CONCOURS D'IDÉES POUR L'AMÉNAGEMENT DE LA PLACE SAINT-FRANÇOIS A LAUSANNE

Rapport du jury (extraits)

1er prix : projet « Sainf »,

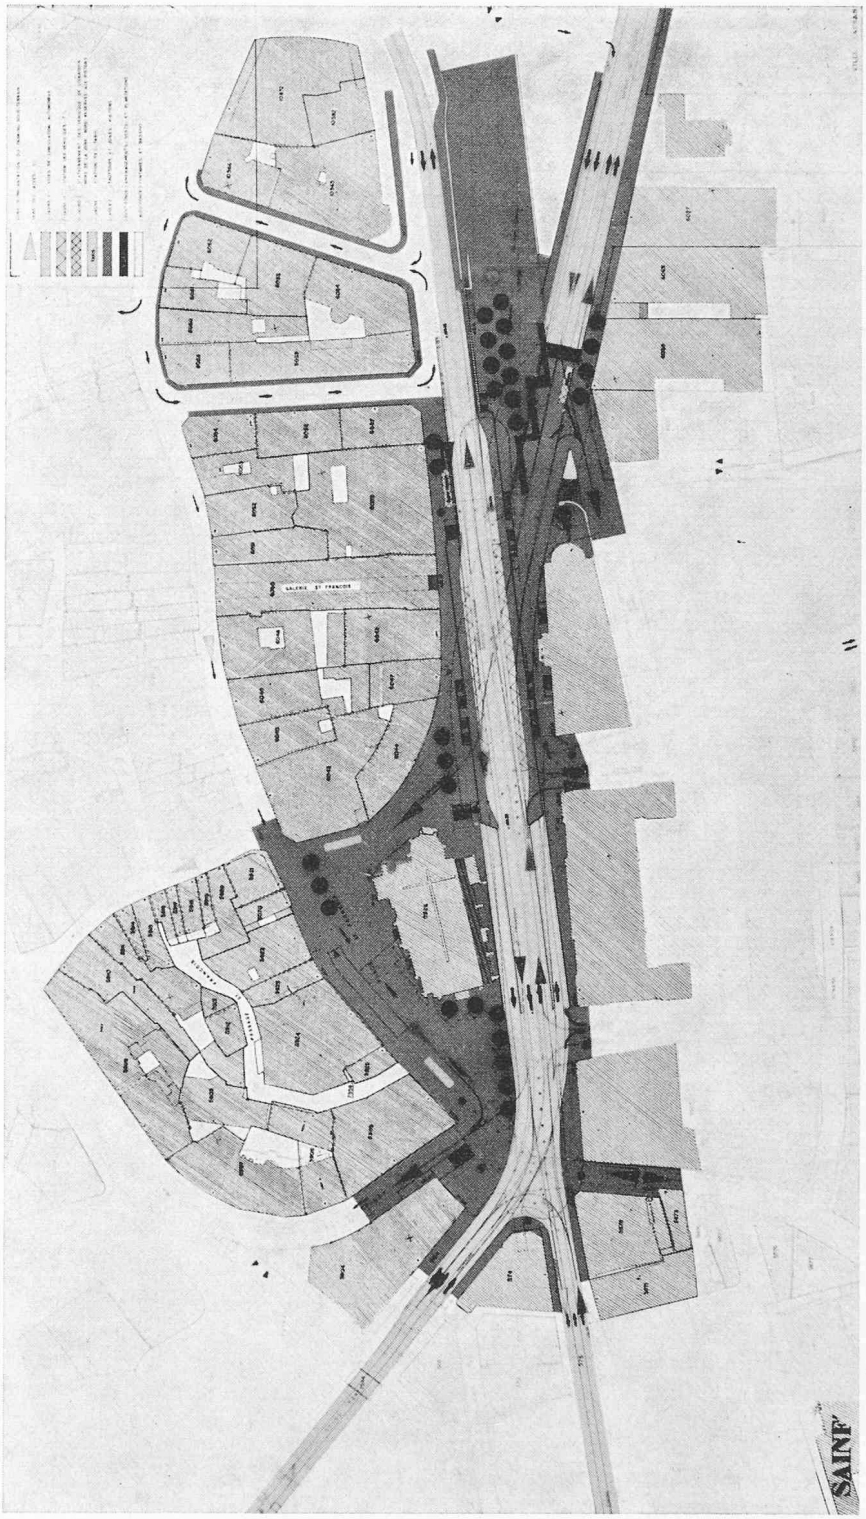
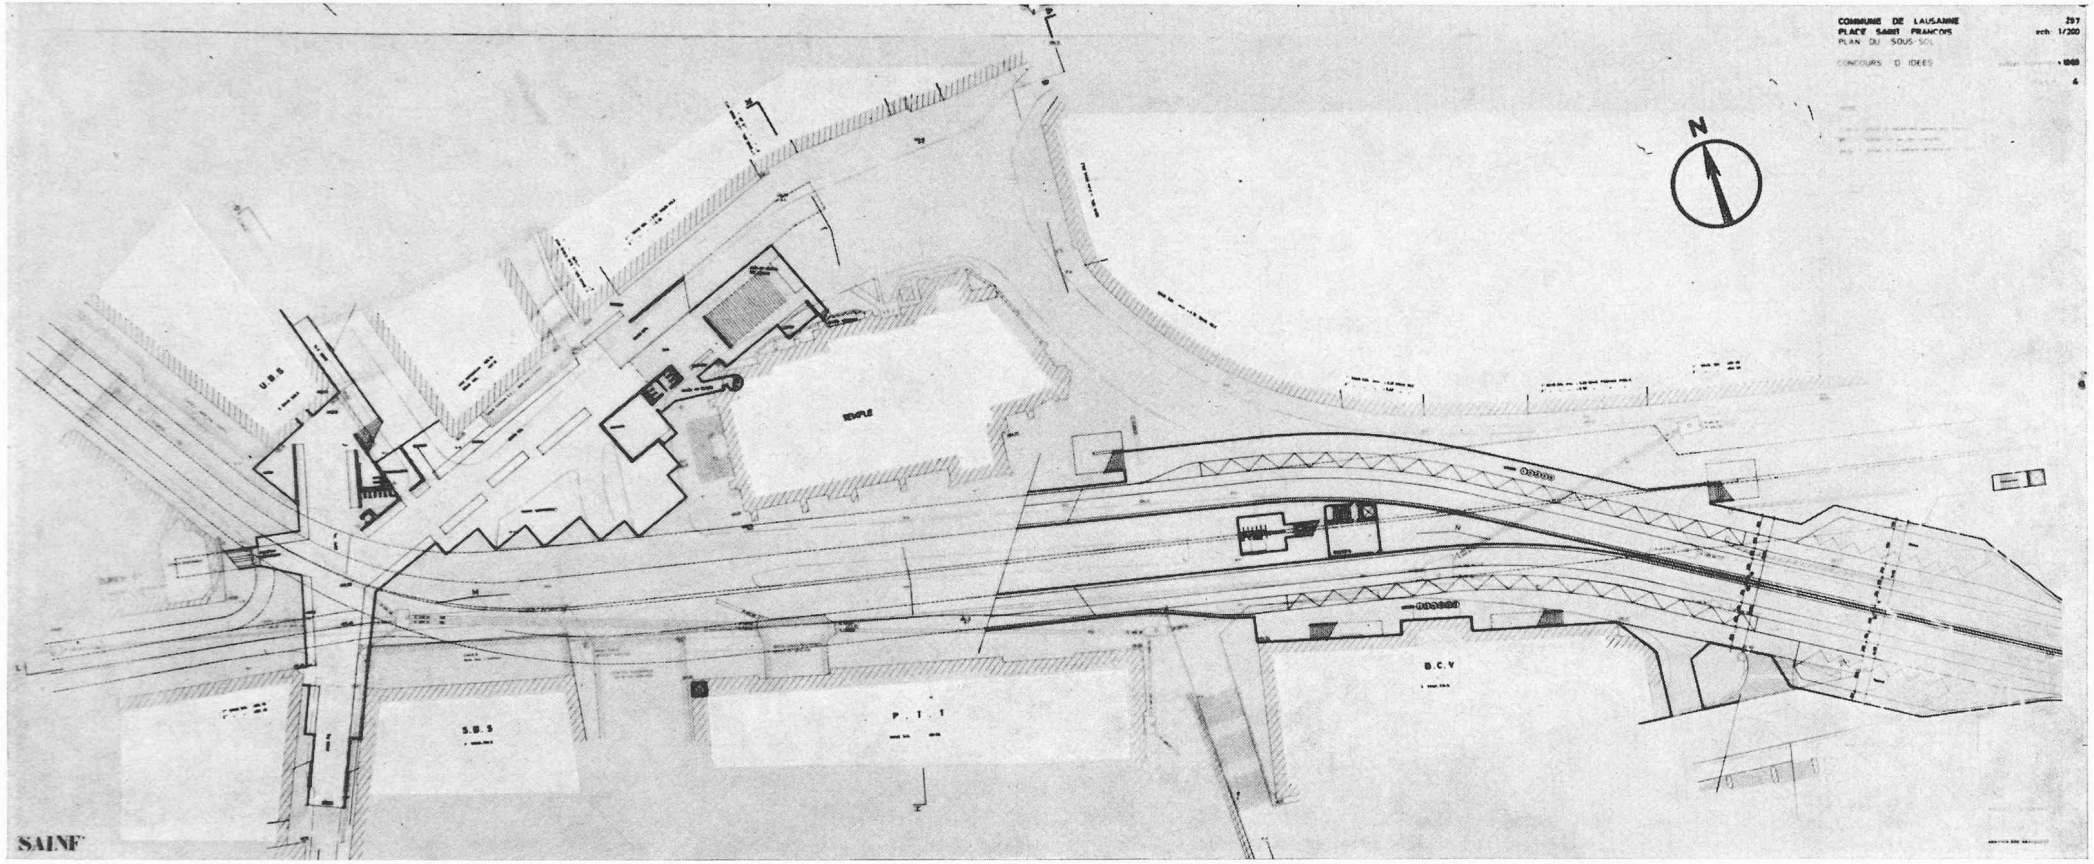
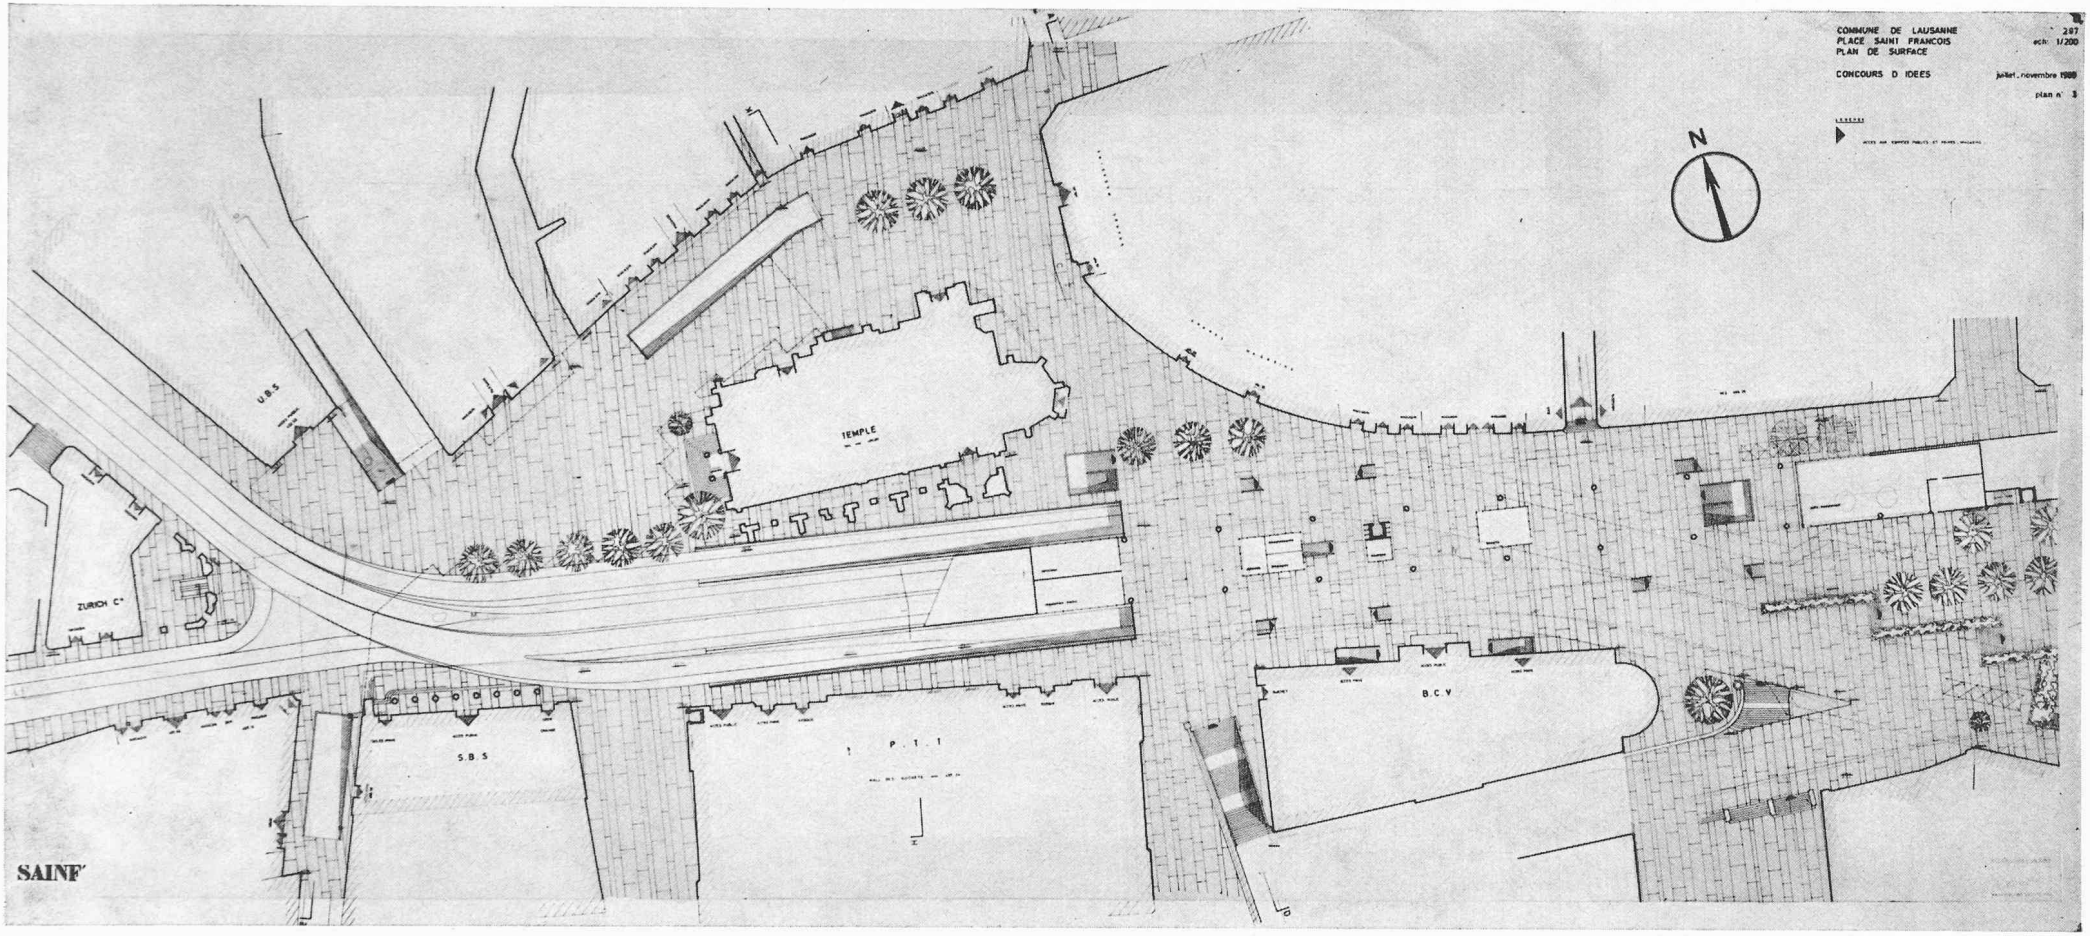
Dans ce projet, il faut relever la maîtrise générale de tous les problèmes posés et les solutions données par des moyens simples et adéquats.
Les piétons bénéficient de larges espaces judicieusement développés aux endroits opportuns. La liaison entre les arrêts des TL nécessitera l'emploi de moyens de remontée mécanique.
Un désavantage du projet réside dans le fait que les livraisons pour les magasins de la place et de la rue Pépinet perturbent à certaines heures les piétons.
Le jury a apprécié la remarquable continuité des espaces qui se prolongent par un aménagement heureux tant sur la promenade de Derrière-Bourg que sur la Grotte. L'ensemble forme un tout harmonieusement architecturé.
L'utilisation générale de l'espace est bonne. Une estacade dans la zone est permet de créer un aménagement optimum dans cette partie de la place, sous réserve du dispositif des trémies au sud de l'église.
La modestie des aménagements, y compris les plantations, donne un caractère urbain sympathique. La traversée inférieure ouest pour les piétons est à l'échelle souhaitable. Par contre, l'ambiance des quais des TL au niveau inférieur reste purement fonctionnelle.

Le coût général de l'opération est moyen et à l'échelle des propositions soumises. Le parking en tunnel étant indépendant permet une réalisation par étapes.

2e prix : projet « La tentation de Saint-François ».

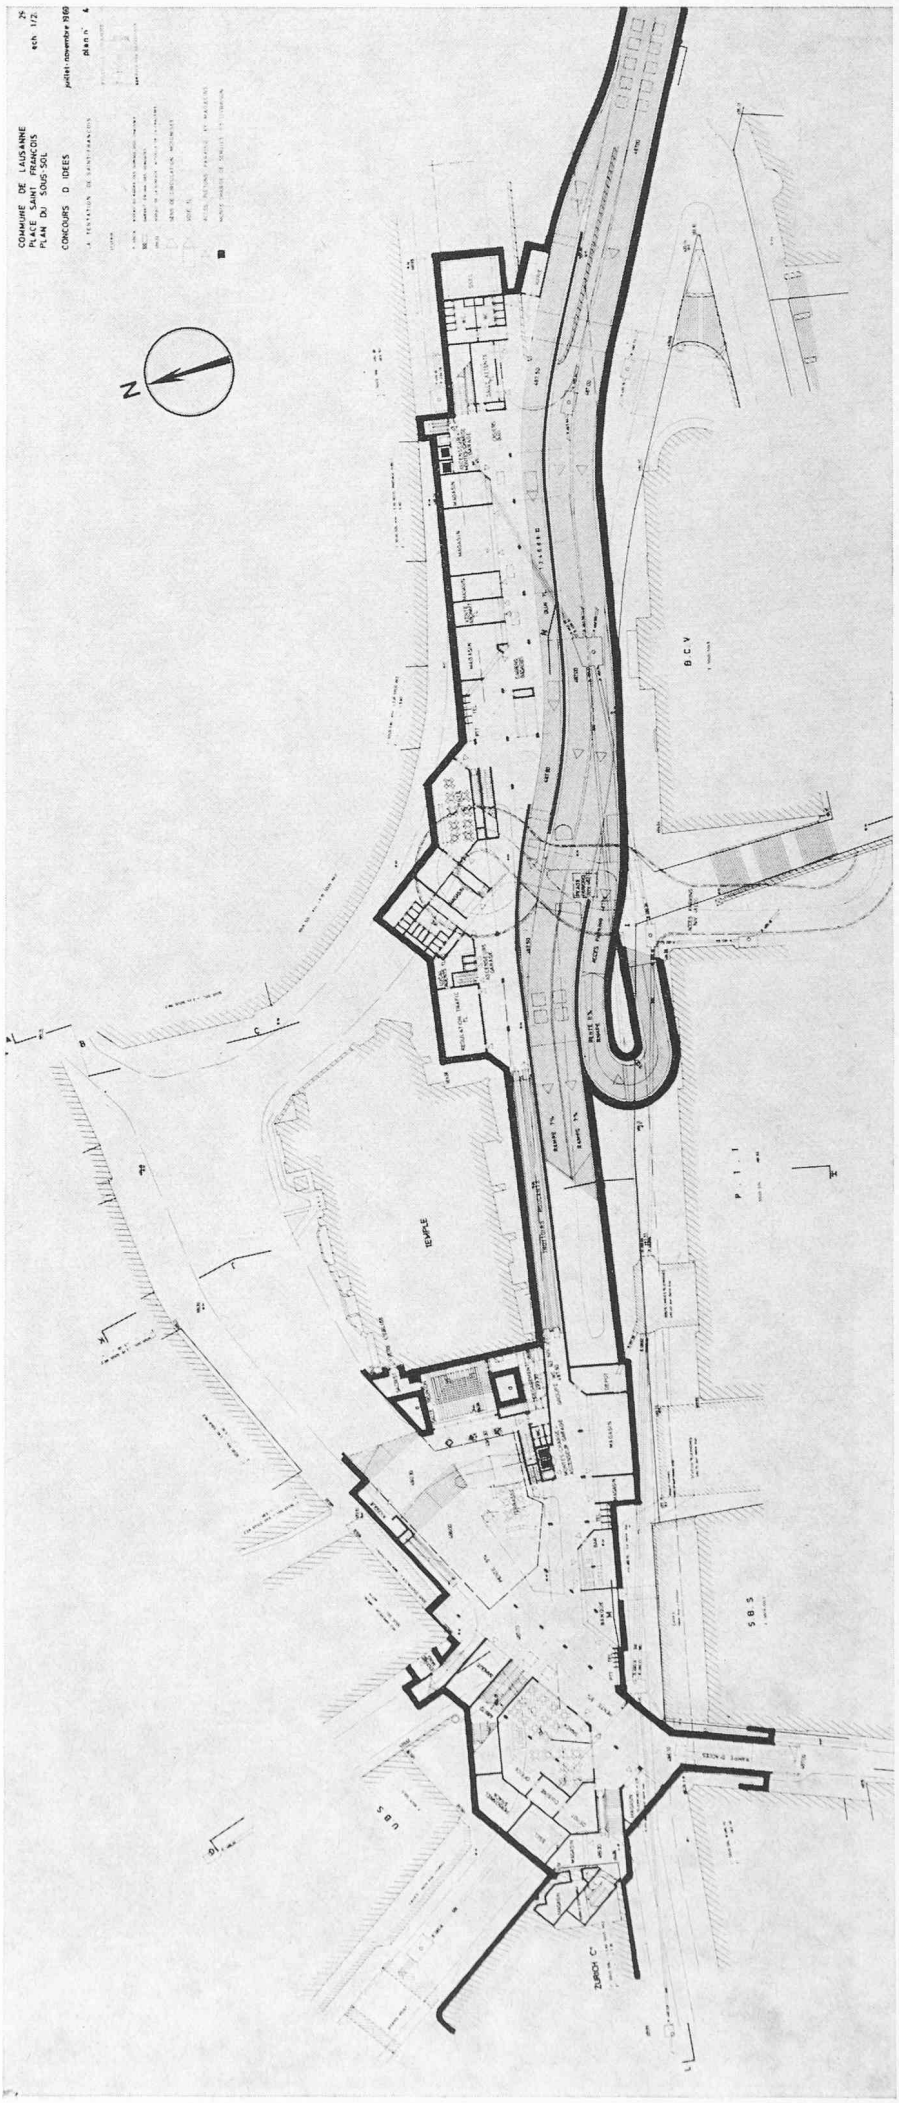
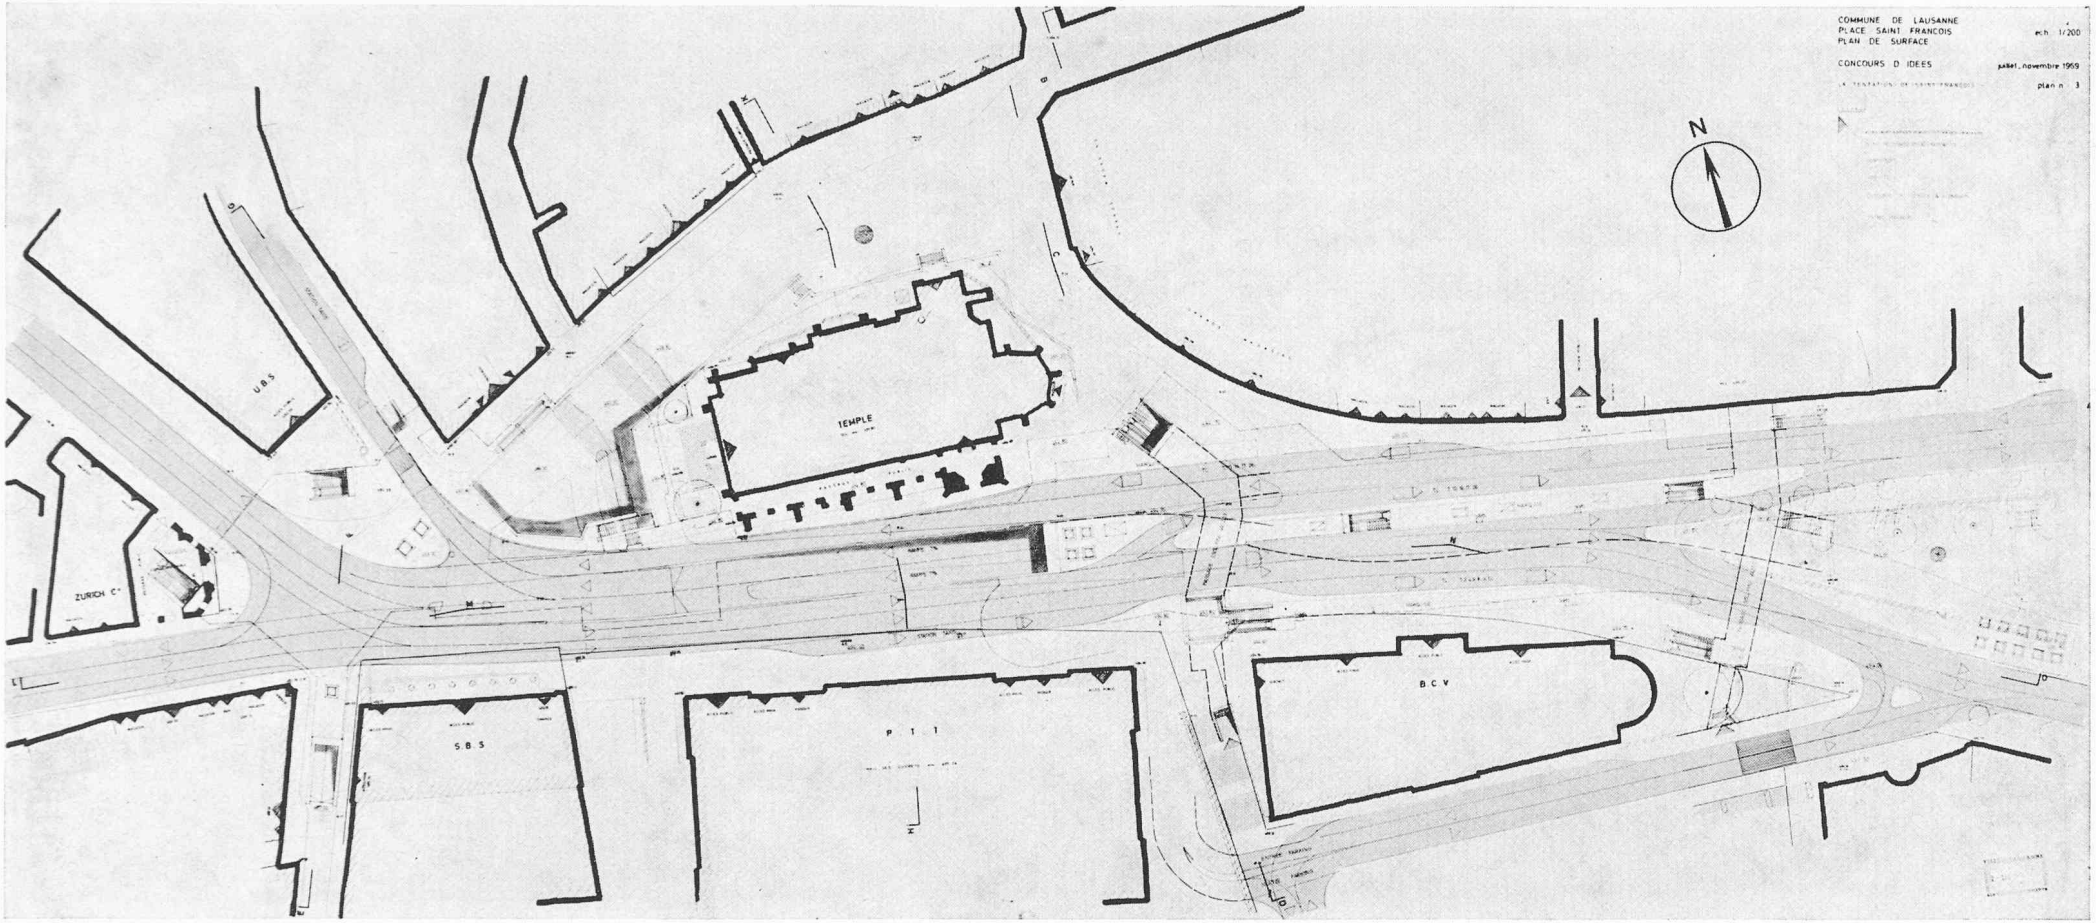
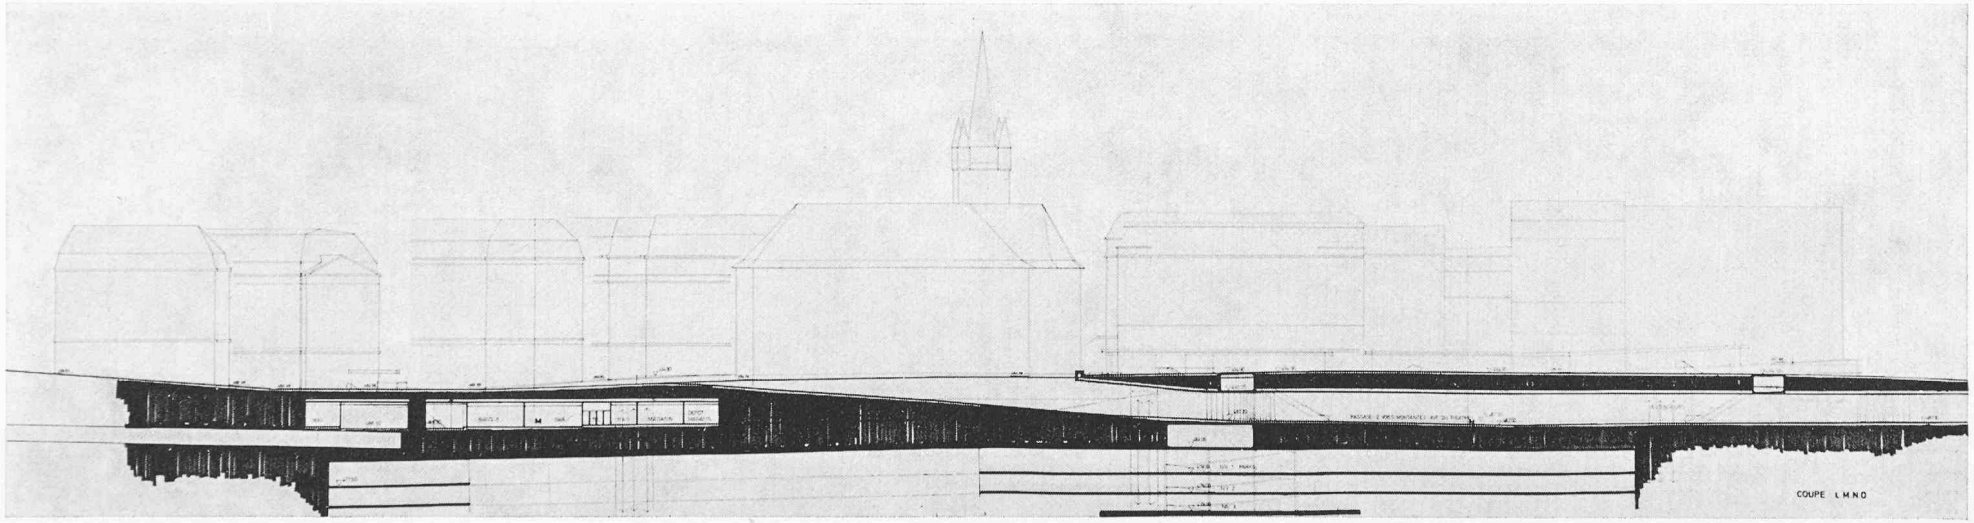
Le jury relève que les passages obligés des piétons du centre et de l'est sont sous-dimensionnés et trop schématiques.
L'accès au parking est considéré comme un point faible du projet qui, par ailleurs, présente une solution d'ensemble correcte et généreuse.
L'aménagement d'un passage inférieur pour les véhicules, au même niveau que les magasins, pose des problèmes d'aération.
L'utilisation de l'espace tant en surface qu'en sous-sol est bonne. Le niveau inférieur des piétons, particulièrement à l'ouest, offre une liaison avec la place nord supérieure assurant une continuité satisfaisante des espaces. Par contre, l'accès au parvis de l'église est étroit et manque de dégagement.
L'ambiance des espaces aménagés au niveau inférieur répond bien au problème d'une galerie souterraine.
Le coût serait relativement faible.
